Raum und Wirtschaft (rawi)

Stellungnahme

Gemeinde Buttisholz; Gesamtrevision der Ortsplanung (bereinigte Unterlagen aufgrund kantonaler Vorprüfung)

Abschluss Gewässerraum als Puffer

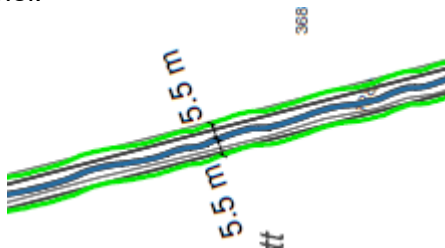
Der Gewässerraum wurde als Puffer um die Gewässerachsen mit runden Enden errechnet. Das führt zu absurden halbkreisförmigen Kleingewässerräumen.

Beispiel:

Halbrunde Abschlüsse wie oben wurden durch ähnlich absurde rechteckige ersetzt → weglassen.

Sämtliche Abschlüsse sind zu überprüfen und anzupassen.
